美特鋁質有限公司

工程指示 / 要求簡箋 ENGINEER INSTRUCTIONS(E.I.)

工程指示編號:	EI- 6080	修改版本:	A
工程編號:	HK- 0880 / 23	工程名稱:	啟德6552
收件人:	maggie lor	發件人:	nero
工程項目:	幕牆單元件(PMU3) - 廠用玻璃	日期:	26/04/2023

工程號:	J-857	計算:	劉燦	日期:	2023.04.21	送呈:	施哥
	地盤名稱:	啟德6552	核對:	徐詳坤	日期:	2023.04.21	副本:	細佬
廠用玻璃B.M.表		項目類別:	PMU(3)	批准:	林仁安	日期:	2023.04.21	
BM編號:	A/C Code:	A 2023.04.25	數量:	26	計玻璃面積 (平方米)		29.153

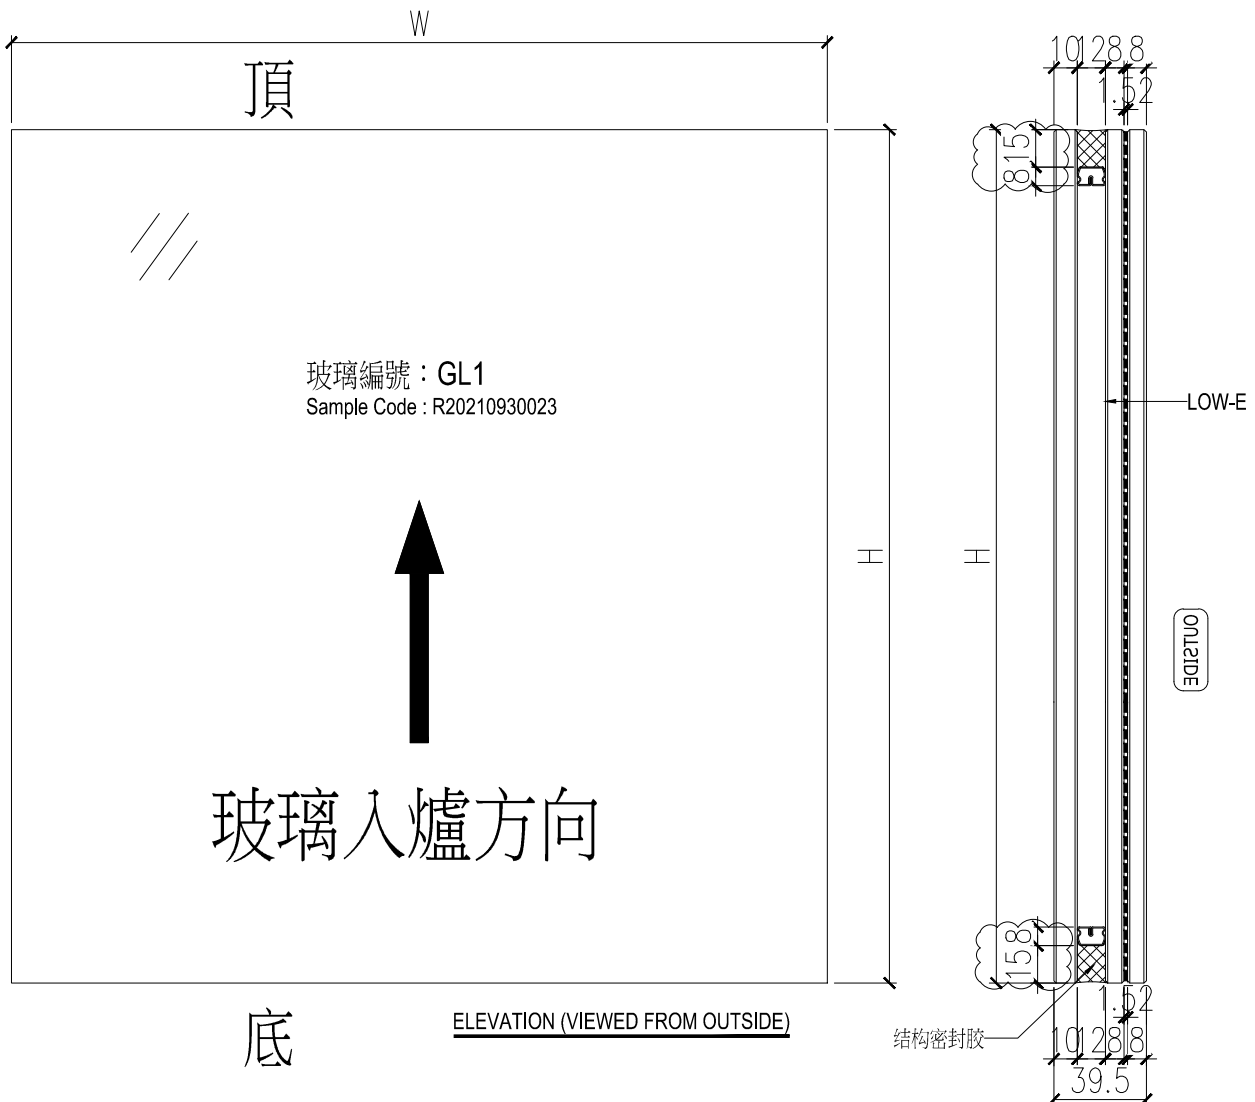
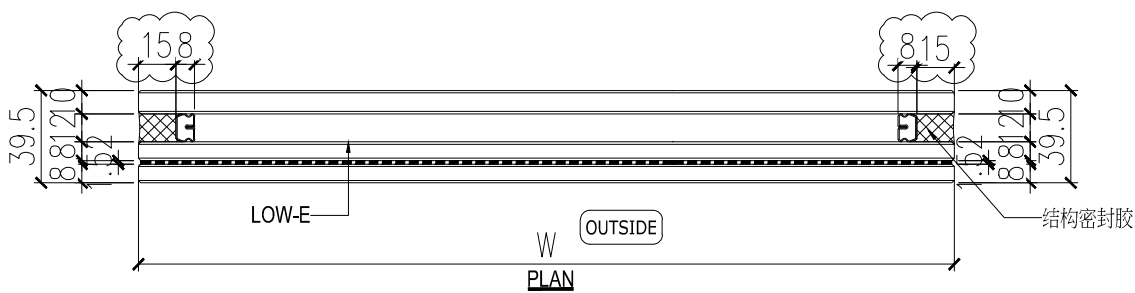
內容:
修改尺寸及加工圖
按附件資料生產加工, 送美而特廠。
根據BS EN 14179-1:2016標準, 做heat soak
完成上列要求日期: 31/05/2023

- 1).本表中所有玻璃對角線尺寸偏差要求不超過正負2mm.
- 2).本表中所有玻璃要求粗磨邊處理並倒棱角.
